Stellungnahme zur Beantwortung der Fragen des BMU bzgl.

**Strömungs- und Transportmodell, Langzeit-
sicherheit Asse II [Stand: 29. Dezember 2009]**

Arbeitsgruppe Optionenvergleich

STELLUNGNAHME DER AGO

Abbildung 1 – Schnitt S2 des Risswerkes Asse II mit eingetragenem Modell-Bereich.

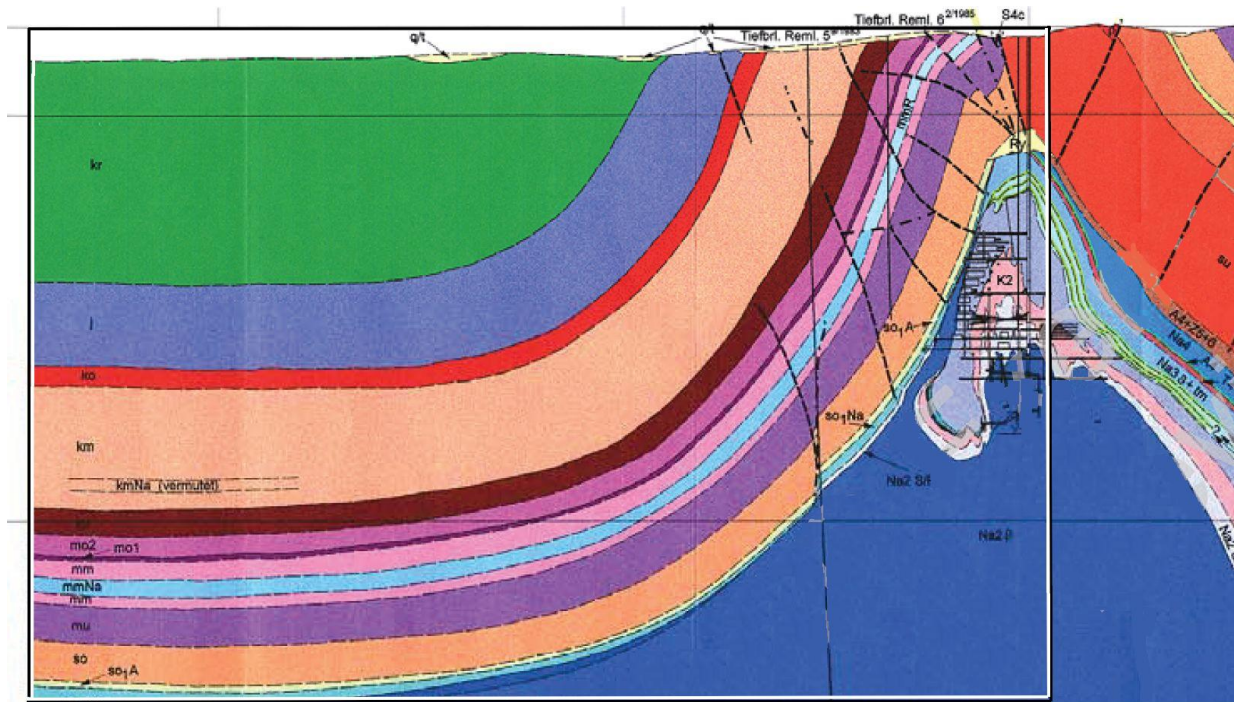
Die unrealistischen Mächtigkeitsverhältnisse im Rechenmodell von Dr. Krupp zeigen sich direkt im Vergleich zwischen den beiden Abbildungen 1 und 2 auf der gleichen Seite in der *Modellie-*

Die im Schnitt S2 des Risswerkes Asse II dargestellte Trennfläche S3/D9 grenzt in etwa 500 m Teufe an die Salzstrukturflanke. Die Grenze zwischen Salzstruktur und Hutgestein liegt in rund 300 m Teufe. Das Modell von Dr. Krupp zeigt ein abweichendes Verhältnis der Teufenlage von Obergrenze der Salzstruktur und Übertrittsort von Lösung zwischen Grube und Deckgebirge.

Abbildung 2 – Digitales geologisches Modell mit den jeweiligen k_f -Werten. Graue Bereiche (Salzstock, Luft) sind inaktive Zellen.

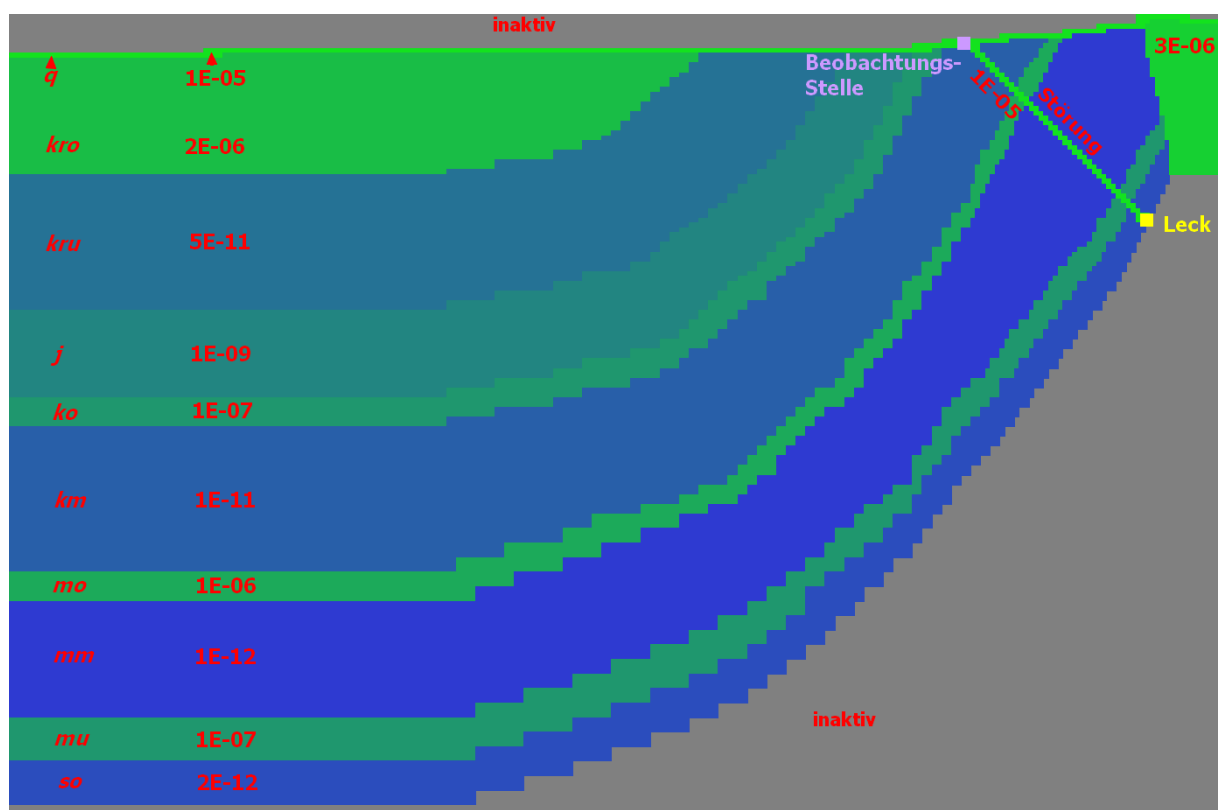
Die in Abbildung 2 der Modellierungsstudie dargestellte Modellgeometrie zeigt auf-fallend geringmächtige Grundwasserleiter des Oberen und Unteren Muschelkalk (μ und μ_o) und einen relativ mächtigen geringleitenden Mittleren Muschelkalk (mm).

Die in Abbildung 2 der Modellierungsstudie dargestellte Modellgeometrie zeigt einen zu hoch angesetzten Ort des Übertritts von Lösung zwischen Deckgebirge und Grube (Ansatzpunkt der Störung).

Abb. 1: Auspressraten als Funktion der Zeit, aus /COL 2006b/

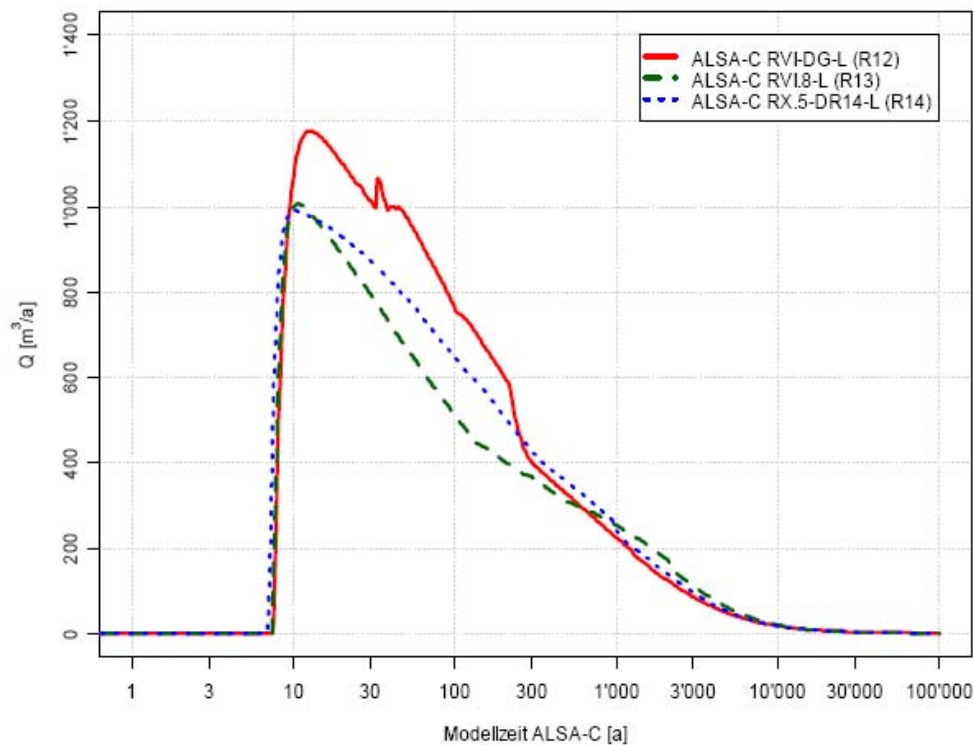
Allerdings wird die Auspressrate in der Realität variabel sein und dabei, im Gegensatz zu den Annahmen des Modells von Herrn Dr. Krupp, mit einer durch den Druckaufbau und den Fortgang der Hohlraumkonvergenz nachlassenden Konvergenzrate und zurückgehender Gasbildung, mit der Zeit systematisch abnehmen. Es ist darauf hinzuweisen, dass die Auspressrate daher bereits in /COL 2006b/ richtiger als Funktion der Zeit dargestellt wurde:

Die Abbildung zeigt darüber hinaus auch, dass der Wert der Auspressrate mit maximal ca. 1.200 m³/a in /COL 2006b/ nur etwa ein Zehntel der von Herrn Dr. Krupp angesetzten Auspressrate beträgt. Dieser Abschätzung liegt zwar das ehemalige HMGU-Flutungskonzept zu Grunde, in der Machbarkeitsstudie zur Vollverfüllung /COL 2009/ wird aber durchaus plausibel darauf hingewiesen, dass die Vollverfüllung nach dem modifizierten Konzept zu einer ähnlichen Auspressrate führen wird, wobei die Tendenz (höher oder niedriger) aufgrund der unterschiedlichen Einflussfaktoren nicht eindeutig angegeben wird. Für die Annahme einer um Faktor 10 höheren Auspressrate mangelt es in /Krupp 2009/ aber an einer nachvollziehbaren Begründung. Eine „mittlere Auspressrate“ von 10.000 m³/a findet sich in der Asse-spezifischen Literatur zwar in /GRS 2009/. Hierbei handelt es sich aber um eine konservative Annahme für den Fall des Absaufens der Schachtanlage während des Betriebs, die für die von Herrn Krupp bezweckte Aussage zur Langzeitsicherheit der Vollverfüllung sicher nicht herangezogen werden kann.

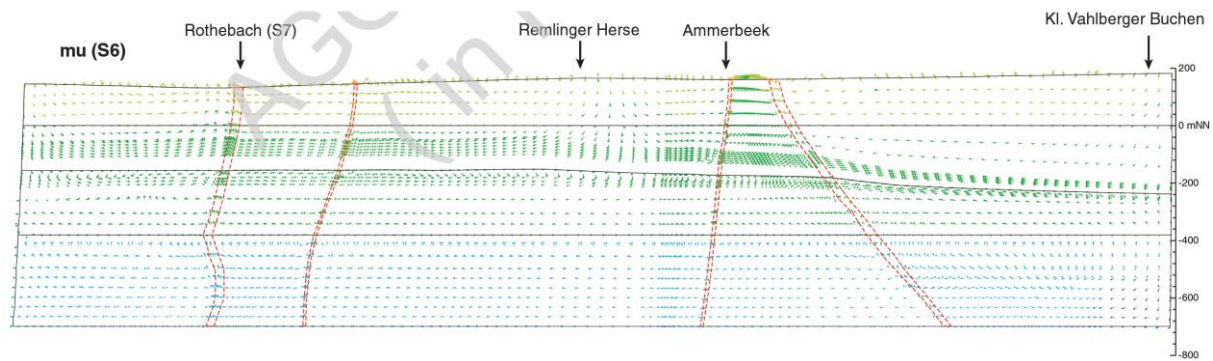
Eine Folge der sachwidrigen Randbedingungen ist beispielhaft in **Abbildung 1** wiedergegeben.

Abbildung 1 – Ausschnitt aus Abbildung 4-2 in Colenco (2006). Der östliche (rechts), untere und westliche (links) Modellrand wurden als undurchlässig festgelegt, ausgenommen am linken Rand unterhalb -200 m NN (Vgl. S. 57 unten). Als Folge verlaufen die Geschwindigkeitsvektoren an allen undurchlässigen Rändern parallel zum Modellrand und an den Ecken um die Ecke, obwohl es dafür absolut keine geologischen Gründe gibt. Nur am Westrand unterhalb -200 m NN kann das Grundwasser die „virtuelle Badewanne“ des Modells verlassen. Solche Modell-Artefakte erzwingen, gewollt oder ungewollt, bestimmte Strömung-Regime, auch im inneren Teil des Modellraums und führen zu völlig realitätsfremden Ergebnissen.

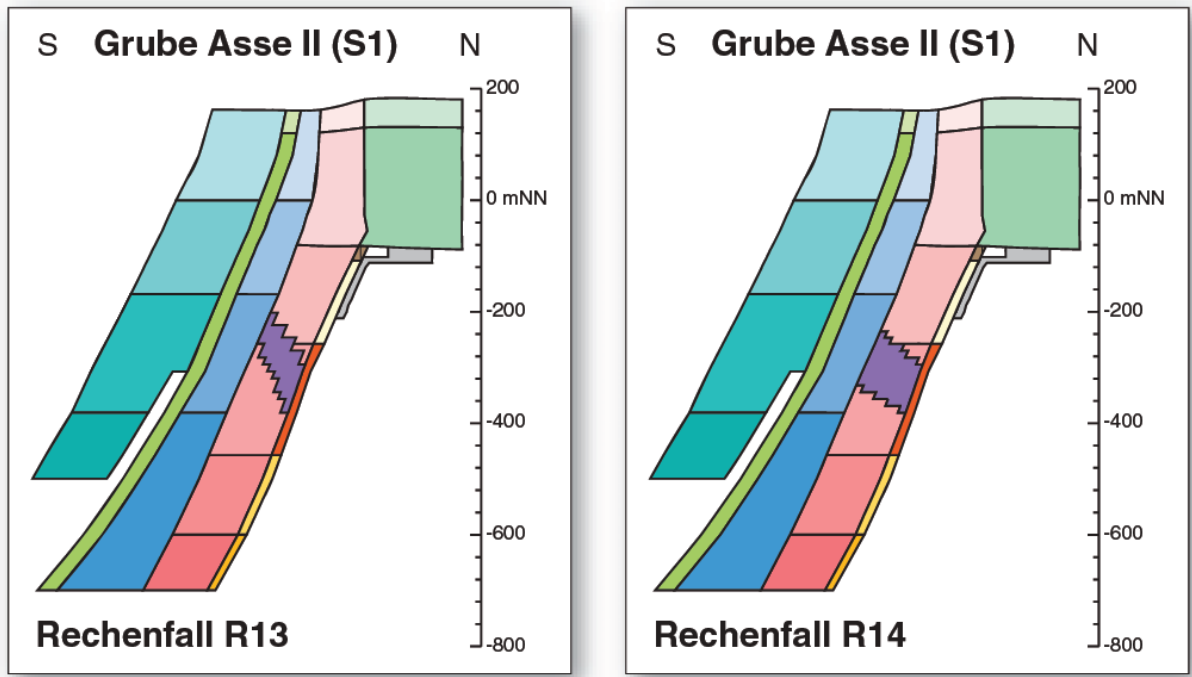
Aus der Beschreibung in Kapitel 2 wird weiter deutlich, dass bei der Diskretisierung der 3-dimensional im Detail weitgehend unbekannten geologischen Verhältnisse zahlreiche unbewiesene, aber das Ergebnis beeinflussende Annahmen getroffen worden sind. Ein Beispiel solcher geologischer „Kuriositäten“ ist in **Abbildung 2** wiedergegeben.

Abbildung 2 – Ausschnitt aus Abbildung 2-4 in Colenco (2006). Die beiden Bilder zeigen einen vertikalen Modellschnitt. Neben den völlig arbiträr festgelegten Modellrändern wird deutlich, dass die Störungszone S3D9 (violett) bei Colenco (2006) nicht bis zur Oberfläche reicht, sondern blind endet. Außerdem ist diese Zone rund 100 m mächtig und in der dritten Dimension (senkrecht zur Bildfläche) ausgedehnt. Dadurch weist sie einen großen Porenraum auf, in dem ausgepresste Lösung Platz nehmen kann. Durch diese völlig realitätsfernen Festlegungen wird verhindert, dass im Modell eine Ausbreitung kontaminierter Lösungen zur Oberfläche erfolgen kann.

Abbildung 3 – Diskretisierung des Störungskorridors im 2-dimensionalen Modell.

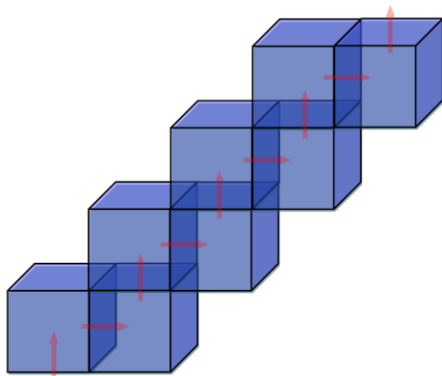
Sowohl 2D- als auch 3D-Modelle sind Abstraktionen von der Realität. Zum Beispiel hat der im Modell von Krupp (29.12.2009) nachgebildete Störungs-Korridor im Detail tatsächlich eine Geometrie, wie in Abbildung 3 dargestellt.

Die zickzack-artige Aneinanderreihung quaderförmiger Zellen bildet einen linearen Korridor mit hohen Durchlässigkeiten nach, als Abstraktion eines im Detail komplex strukturierten, 3-dimensionalen Schnittkörpers zweier Störungszonen. Der so als Finite-Differenzen-Zellen diskretisierte Schnittkörper (Korridor) von 10 mal 10 Meter Querschnitt, einer Durchlässigkeit von 10^{-5} m/s und 7,5 Volumenprozent Porosität ist daher als Äquivalent des realen, im Detail komplex strukturierten, linear ausgedehnten Schnittkörpers zweier
